改善箇所説明図-①

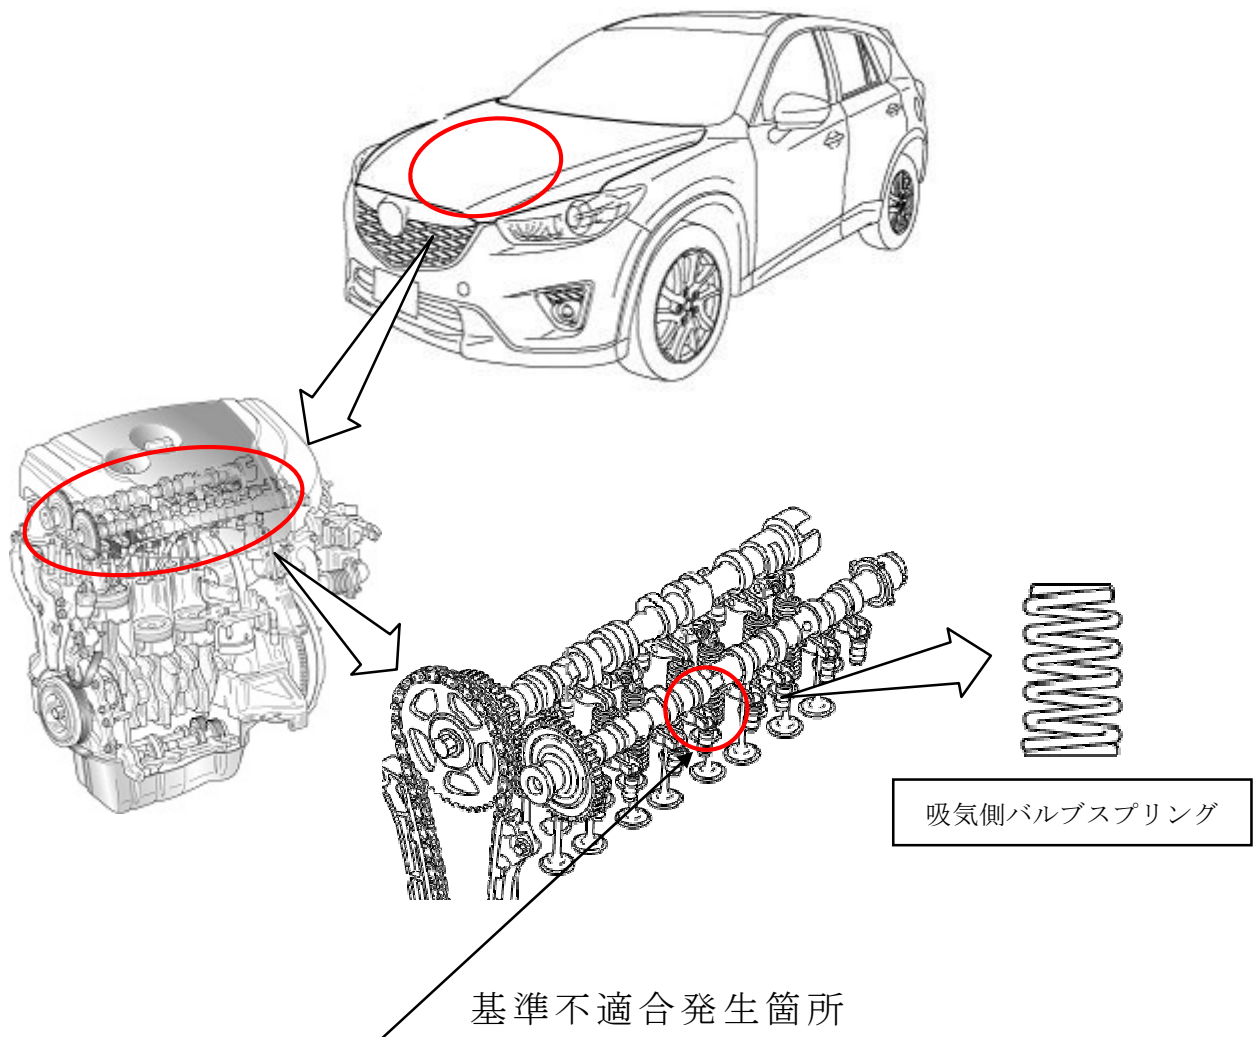
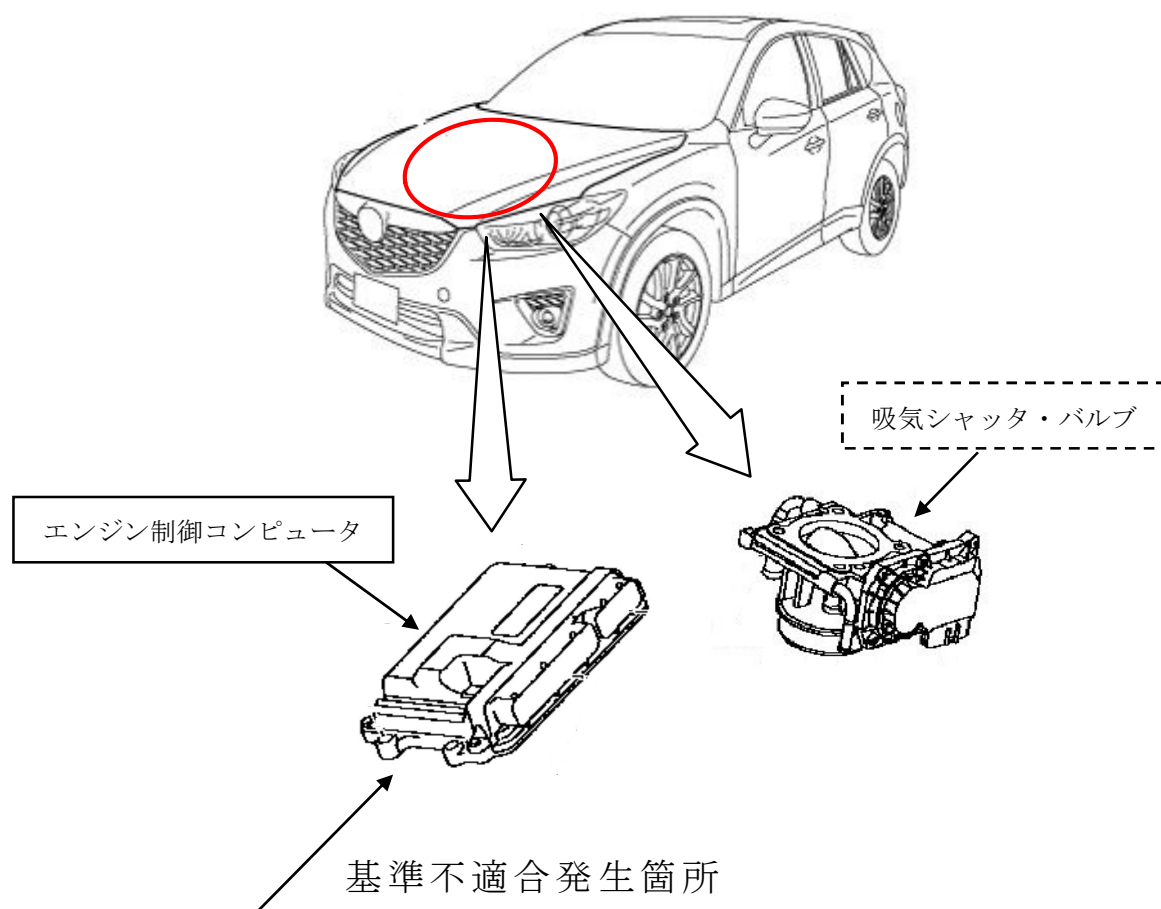
エンジンの吸気側バルブスプリングにおいて、スプリング荷重の設定が不適切なため、吸気バルブの閉じ力が弱く、吸気バルブとバルブシート間に挟まる煤を押し潰すことができず、圧縮不良となることがある。そのため、エンジン回転が不安定になり、最悪の場合、エンジンが停止するおそれがある。

全車両、吸気側バルブスプリングを対策品と交換する。なお、交換に時間を要するため、年式の古い車両から順次交換する。

識別：エンジン制御コンピュータのブラケットに白ペンを塗布する。

改善箇所説明図-②

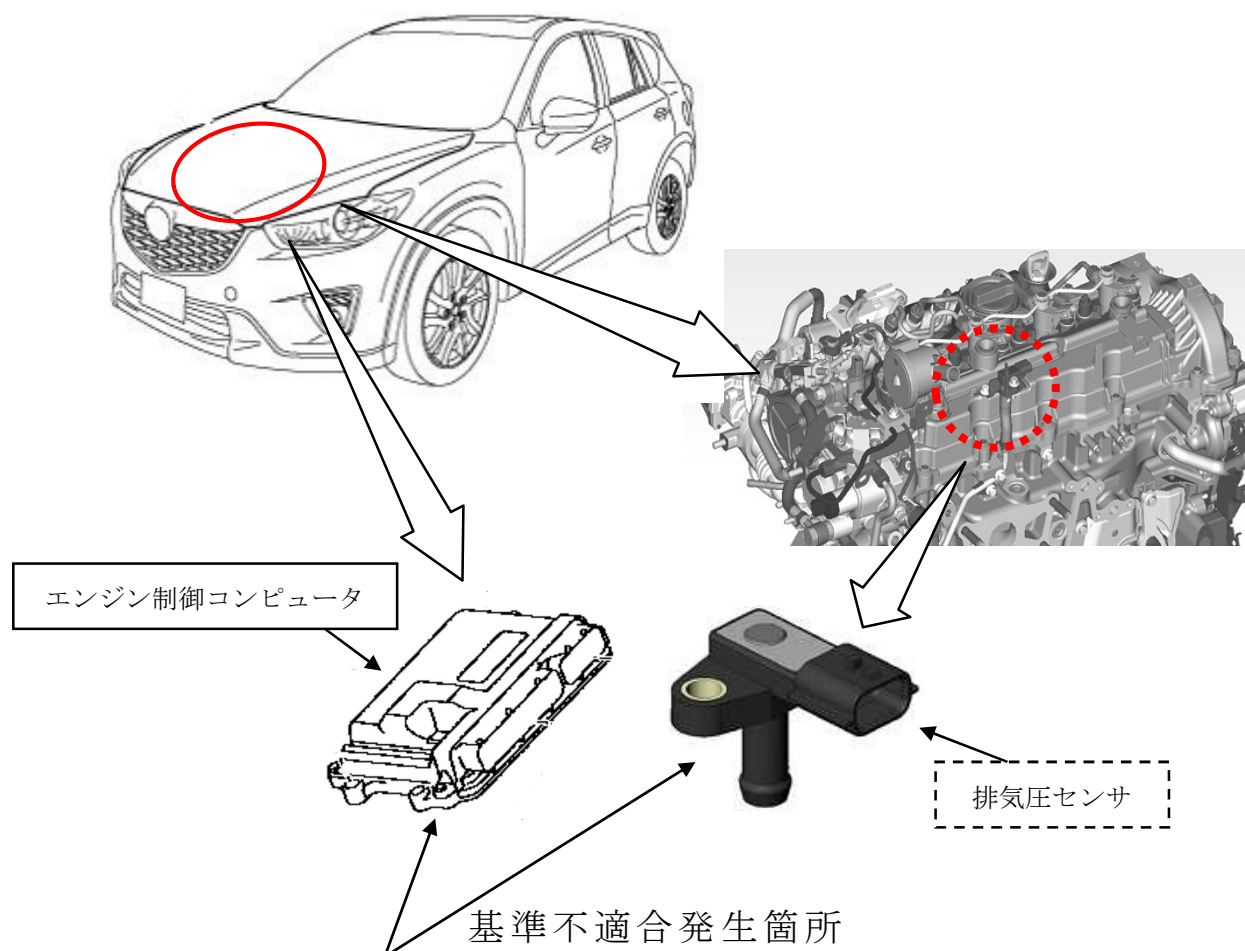
エンジンの吸気シャッター・バルブにおいて、制御プログラムが不適切なため、バルブ周辺に付着する煤などにより、バルブ開度が正しく制御されなくなり、エンジン警告灯が点灯した際、フェールセーフが十分に機能せず、バルブが全開しないことがある。そのため、煤などの付着により、バルブが全開のまま固着した場合、エンジンが停止するおそれがある。

全車両、エンジン制御コンピュータを点検し、吸気シャッター・バルブ用制御プログラムを対策プログラムに修正する。点検の結果、吸気シャッター・バルブに異常がある場合は、吸気シャッター・バルブを新品に交換する。また、プログラム修正後にエンジン警告灯が点灯した場合は、吸気シャッター・バルブを新品に交換する。

識別：エンジン制御コンピュータのブラケットに白ペンを塗布する。
